Mission régionale d'autorité environnementale  
Provence-Alpes-Côte d'Azur

**Avis de la Mission Régionale  
d'Autorité environnementale  
de Provence-Alpes-Côte d'Azur  
sur la carrière au lieu-dit l'Ile du Chat sur la commune  
de Valensole (04)**

n° MRAe – 2019 n° 2466

Figure 2 : Plan de phasage de l'exploitation–source dossier de demande d'autorisation d'exploiter

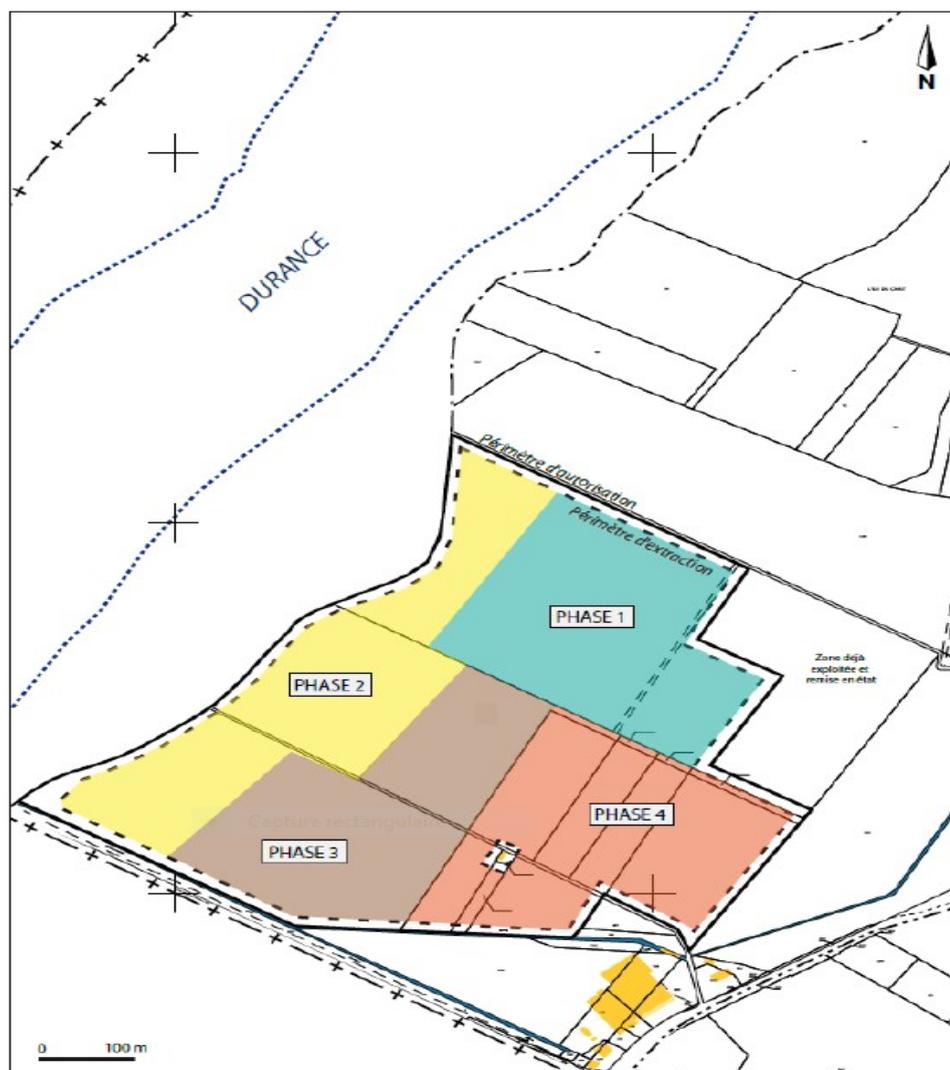
La description des installations et des équipements annexes de la future carrière est sommaire et non illustrée en dehors du plan de phasage (voir figure 2).

**Recommandation 1 : Préciser le descriptif et la représentation de l'ensemble des installations de la future carrière.**
